UMSÖGN

Varðar: Framkvæmdaleyfi vegna gerð strætisvagnastöðva í Fossvogi ásamt færslu og lengingar fráreinar af Kringlumýrarbraut að Suðurhlíð / ATHUGASEMDIR OG SVÖR

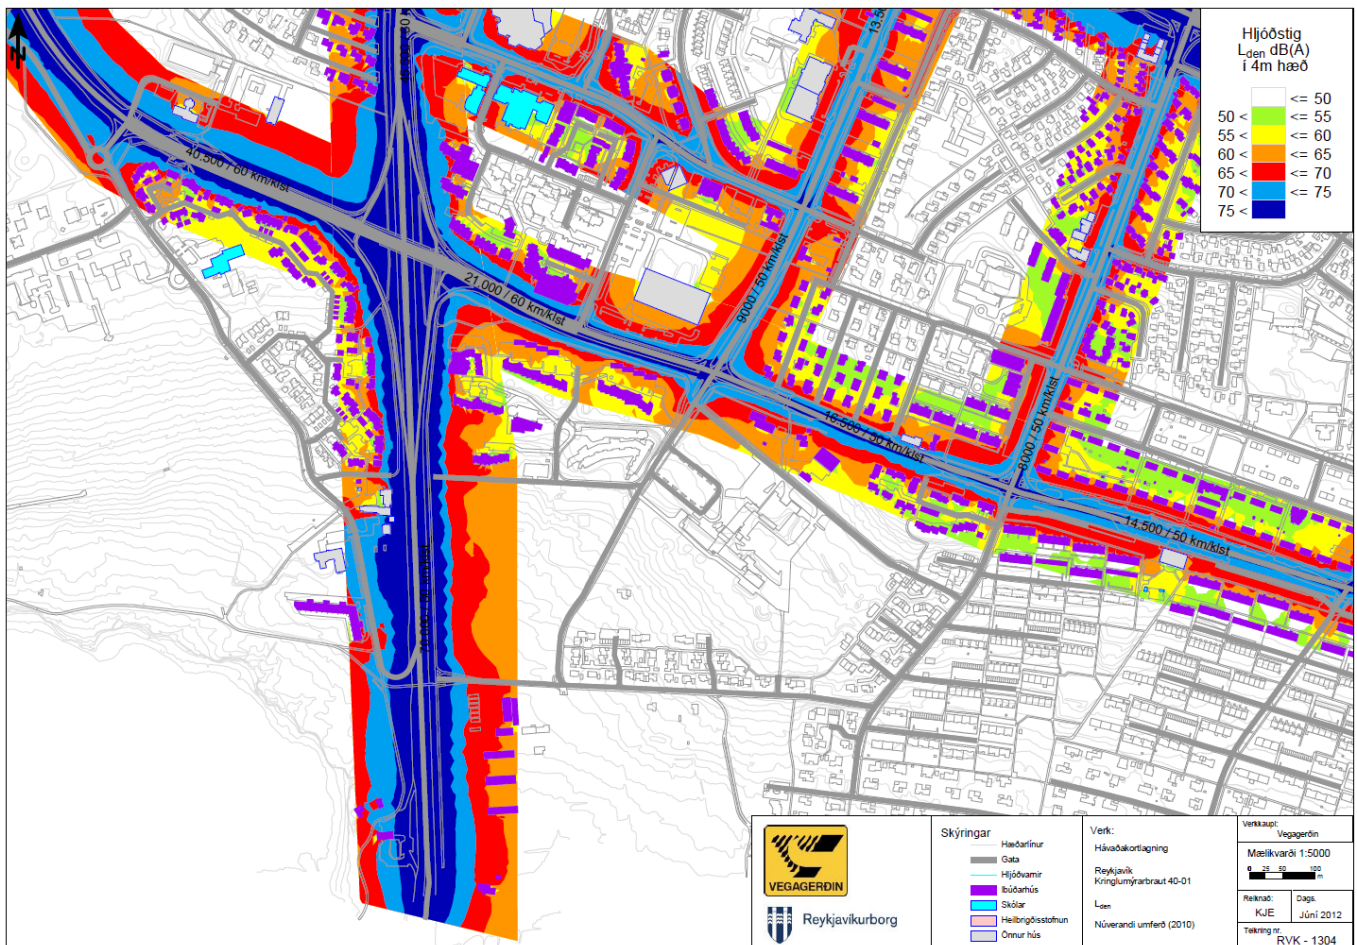
Farið er fram á að tekið verði til gaumgæfilegrar skoðunar hvort að ekki megi setja upp stoppistöðina sunnan við göngubrúna yfir Kringlumýrarbraut, nokkurn veginn til móts við stoppistöðina sem áætlað er að setja upp að austanverðu. Við það helst fráreinin inn í Suðurhlíð óbreytt sem og hljóðmönin.

Svar: Sunnan göngubrúar er til staðar frárein að bensínstöð en m.t.t. umferðaröryggissjónarmiða er ekki talið ásættanlegt að hröðunar- og blöndunarrein sé samnýtt frárein. Frárein í Suðurhlíðar var of stutt miðað við hönnunarreglur og því var þörf á því að lengja hana. Til þess að koma fyrir strætóstöð þurfti að hliðra staðsetningu fráreinar, og tryggja nægilegt rými fyrir strætisvagna til þess að hægja á sér sem og ná upp hraða. Skoðaðar verða mótvægisáðgerðir vegna hávaðamengunar eins og rakið er í svari 1.1.

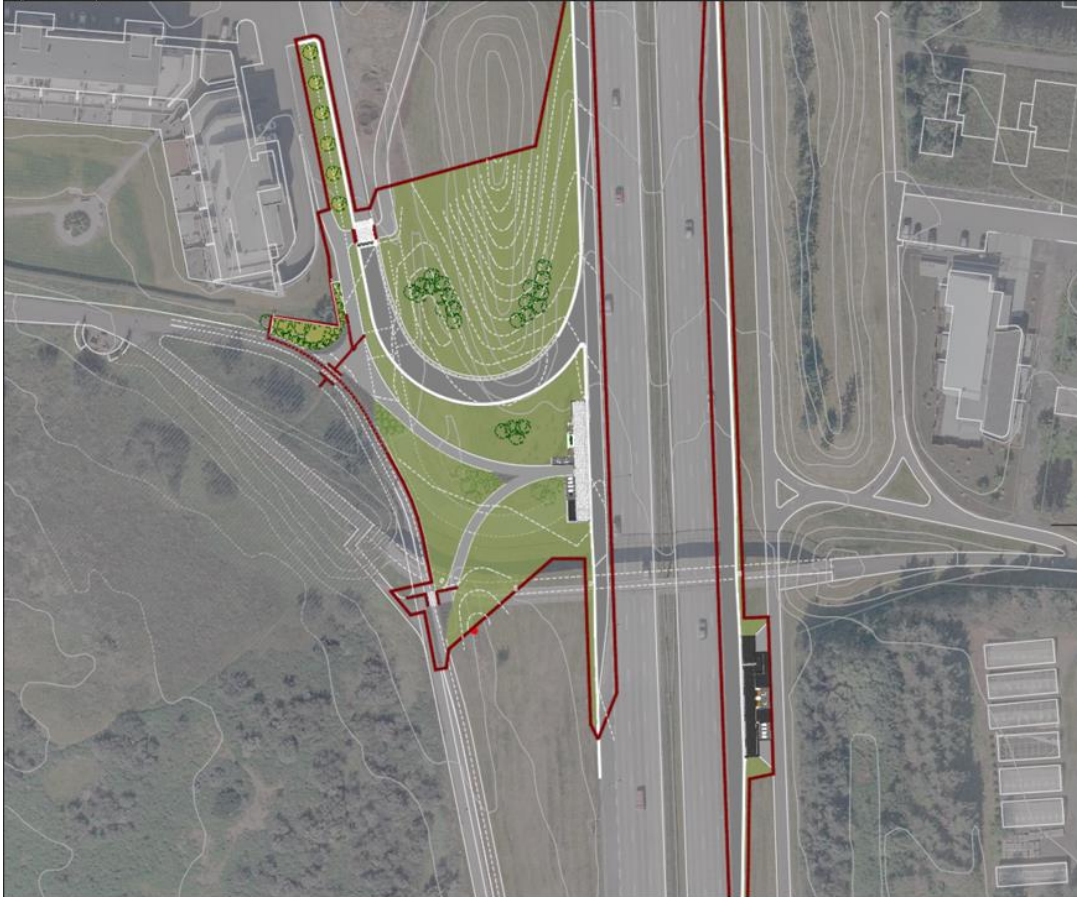
- nákvæma staðsetningu fyrirhugaðar strætóstöðvar og stærð hennar með og án "lóðar"?
- útlitsteikningu af stöðinni?
- endurgerða hljóðmön og samanburð á henni við núverandi mön?
- fjarlægð stöðvarinnar frá húsvegg í 38D ?
- hvar og eftir hvaða ferli munu bílljós skella á útvegg í 38D?

Svar: Sérfræðingar á vegum Vegagerðarinnar og skrifstofu samgöngustjóra Reykjavíkurborgar fóru yfir þessar athugasemdir og uppfærðu útfærslu hönnun á mön með tilliti til fjarlægðar við húsvegg (sjá yfirlitsmynd að neðan).
